工程指示 / 要求簡箋(E.I.)

工程指示編號：EI/1493/20

工程編號：J851

工程名稱：青衣明翹匯住宅

美特鋁質有限公司 MIDI Aluminium Fabricator Ltd.	工程號 J851	拆圖 Wai	2020/1/20
	地盤 試模窗	復核	
名稱 65窗折圖	顏色 任何顏色	批准

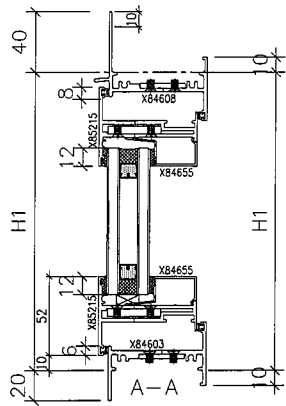
現附上試模窗加工圖，送 EI/1472 的地址  
鋁料接駁位需點焊加固，確保外框穩固不會鬆散

修改尺寸
